改善箇所説明図

ステアリングシステムコントロールユニット

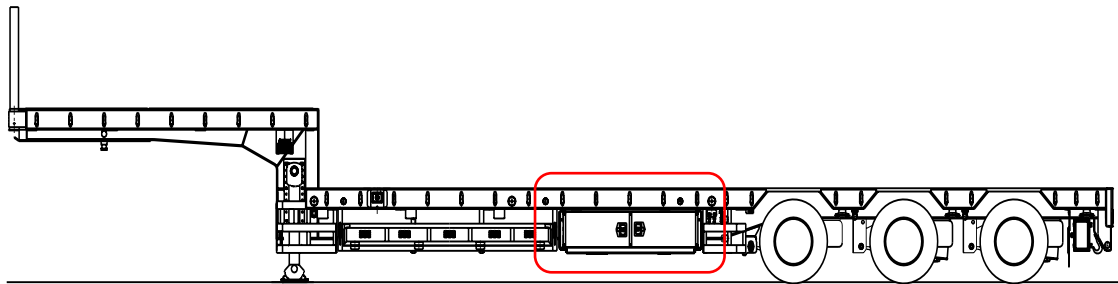
セミトレーラの電気式ステアリングシステムにおいて、走行中に電源が一時的に遮断すると電磁バルブ故障監視機能が作動することがある。そのため、作動中に意図しないところでステアリング角度が保持され、最悪の場合事故に至るおそれがある。

全車両、ステアリングシステムコントロールユニットの制御プログラムを改良したプログラムにアップデートする。

改善対策実施済み車には、ステアリングシステムコントロールユニットにNo.697 のステッカーを貼り付けする。
